第4回安全性検討会議および実地調査における委員からの意見等への対応表

No	論点	資料頁		コメント内容	対 応
第4回 No. 1	論点3	表紙	第4回 資料2	過去にBNFL社であった関西電力のMOX燃料の製造でのデータ改ざん問題の際の国の立入り状況について説明すること。	p 1
第4回 No. 2	論点6	2 1	第4回 資料2	最終段落のプルトニウムの大間発電所譲渡を考慮すると取替体数が少なくなる理由を説明すること。	p 3
第4回 No. 3	—	2 5	第4回 資料2	BASALA臨界試験の炉心構成の図についてMOX燃料タイプの構成が見やすいものを提出すること。	p 5
第4回 No. 4	論点9	3 3	第4回 資料2	評価に用いるPuf割合と、原子炉設置変更許可申請書に記載のある「Puf割合約58wt%～約81wt%」の関係を整理すること。	p 8
第4回 No. 5	論点14	5 7	第4回 資料2	事故時の冷却材中のよう素131の濃度が $1.8 \times 10^3 \text{Bq/g}$ はどのような仮定に基づき評価しているのか。	p 9
第4回 No. 6	論点15	安全管理 体制全般	第4回 資料4 (参考1)	ヒューマンエラー防止対策の全体像を示すこと。	p 10
第4回 No. 7	論点15	安全管理 体制全般	第4回 資料4 (参考1)	社長をトップとした体制について、各会議体の具体的な役割や活動内容およびこれまでの議論の実績例を示すこと。	p 15
第4回 No. 8	論点15	安全管理 体制全般	第4回 資料4 (参考1)	プルサーマルの今後の安全管理についてどのような対応をしていくのか説明すること。	p 20
第4回 No. 9	論点15	安全管理 体制全般	第4回 資料4 (参考1)	原子炉主任技術者の養成について説明すること。	p 22
第4回 No. 10	論点15	安全管理 体制全般	第4回 資料4 (参考1)	女川3号機の安全管理審査がB評定となった理由を説明すること。	p 23
第4回 No. 11	論点7	3 3	第4回 資料4 (参考2)	柏崎・刈羽原子力発電所と女川原子力発電所の地盤の揺れの違いについて、詳細に説明すること。	p 24

図一 1：地震応答解析モデル  
 (改良前：女川原子力発電所3号機建設時の工事計画認可申請時の解析モデル)

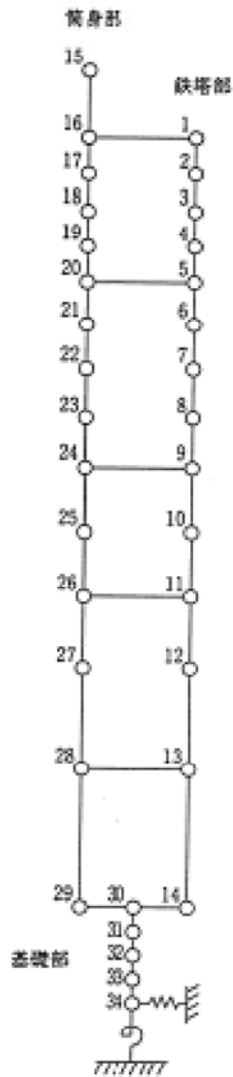
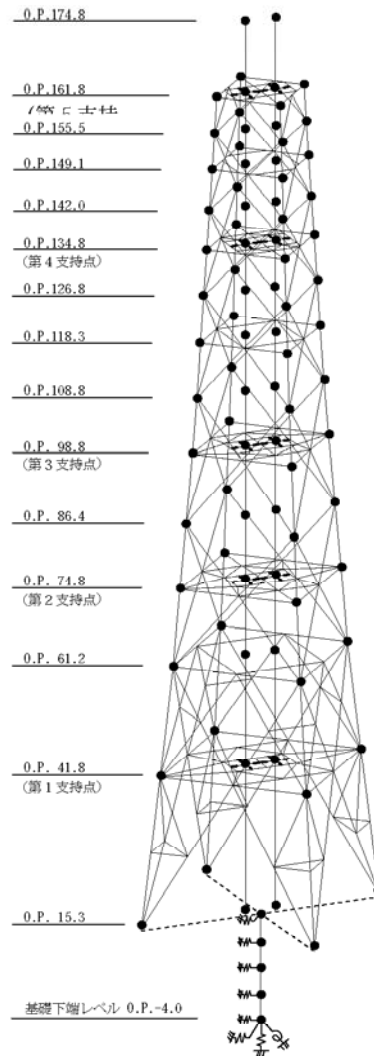
耐震裕度向上工事を行っている排気筒について、向上する裕度について説明すること。

女川原子力発電所2・3号排気筒の耐震裕度向上工事に伴う、設計用最強地震動 $S_1-D$ に対する発生応力度と許容応力度の比の変化を示す。

なお、改良後の地震応答解析モデルについては、改良前構造の工事計画認可申請時のモデルと比較して、より精緻に応答を算定することができる三次元モデルを採用している。

第1図 基準地震動 S s - D と検討用地震の地震動評価の応答スペクトル  
〔水平方向〕

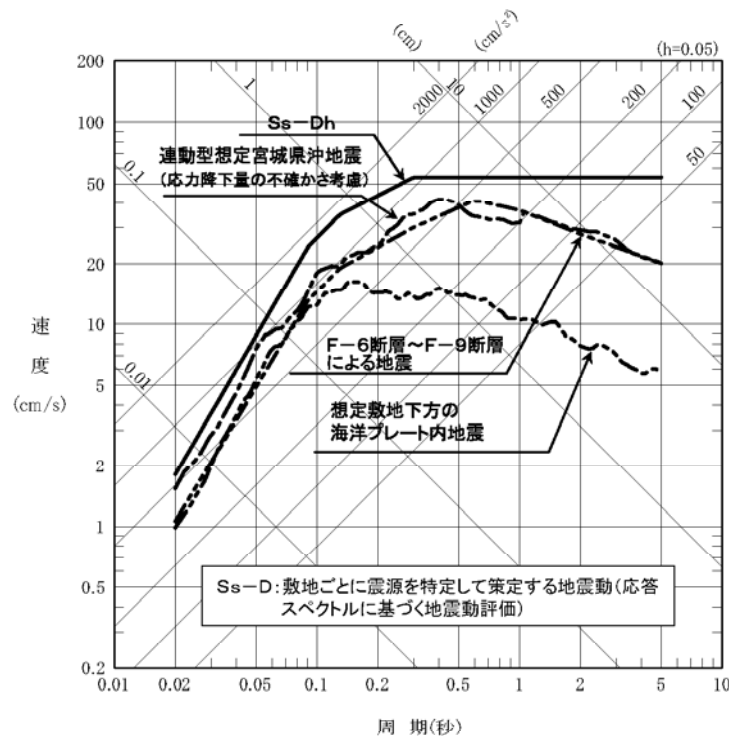
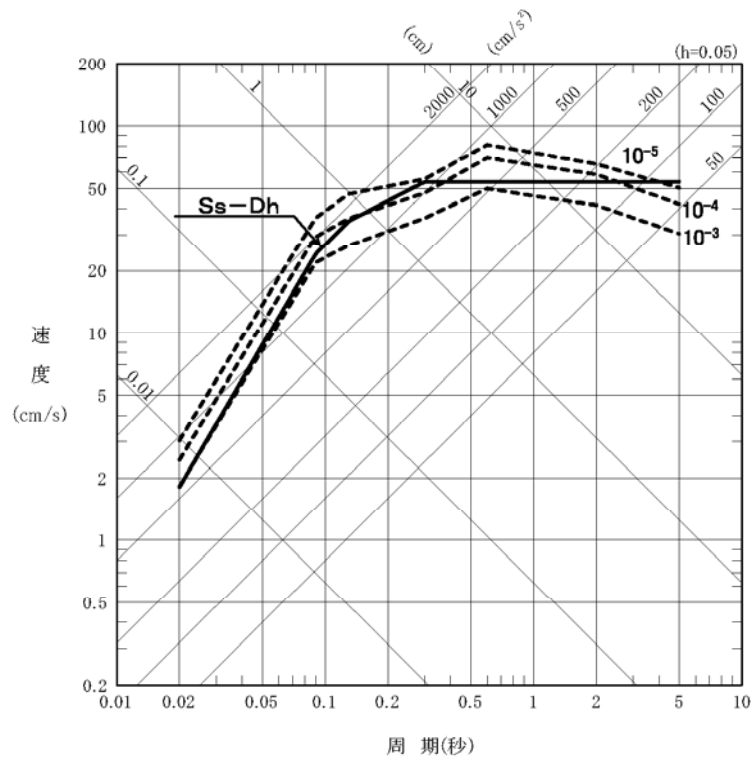
地震動評価に当たっての不確定な部分の扱いについて説明すること。

検討用地震の地震動評価は、震源モデルの不確かさを考慮した震源モデルについても行っている。基準地震動  $S_s - D$  は、これら震源モデルの応答スペクトルに基づく地震動評価を上回るように作成しており、加えて断層モデルによる評価も行なっている。基準地震動  $S_s - D$  と検討用地震の地震動評価の応答スペクトルを第1図に示す。

なお、女川原子力発電所の地震ハザード評価については既に報告済みであり、その結果を第2図に示す。

第1図 女川3号機原子炉建屋 基準地震動  $S_s$  と工認設計時の応答せん断力の比較

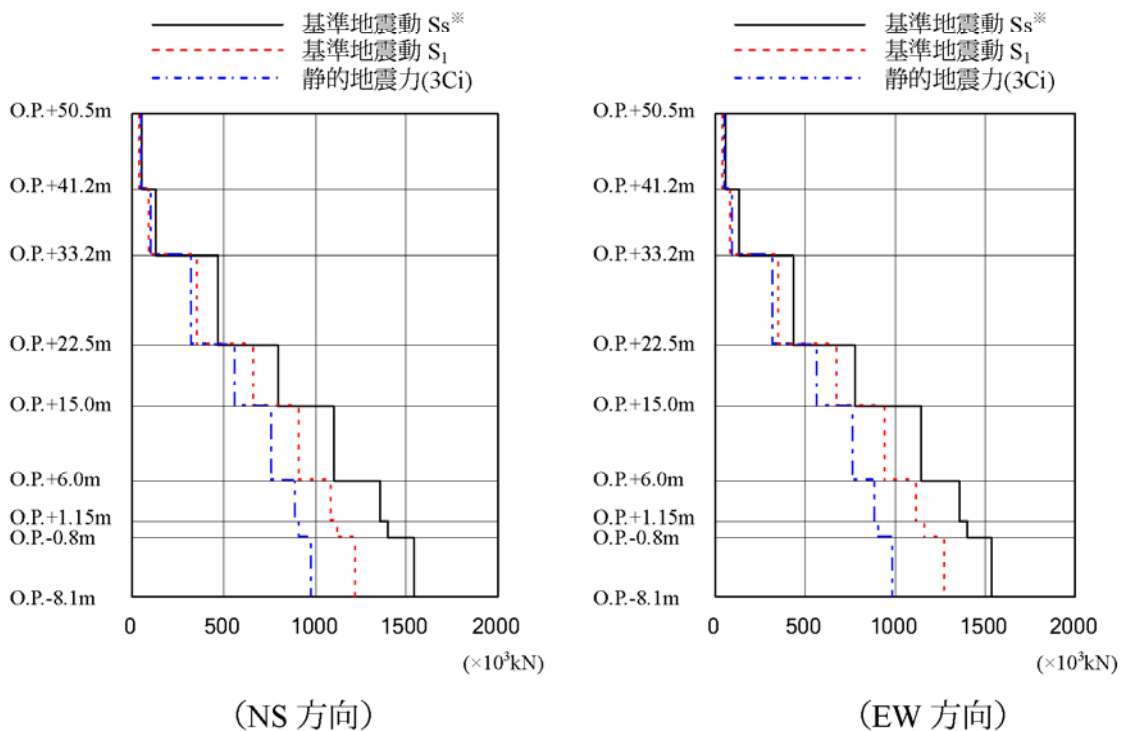
従来の静的地震力  $3C_i$  と基準地震動  $S_s$  による建屋応答との比較について

女川3号機原子炉建屋の工認設計時の静的地震力及び基準地震動  $S_1$  に基づく応答せん断力と基準地震動  $S_s$  に基づく応答せん断力の比較を第1図に示す。
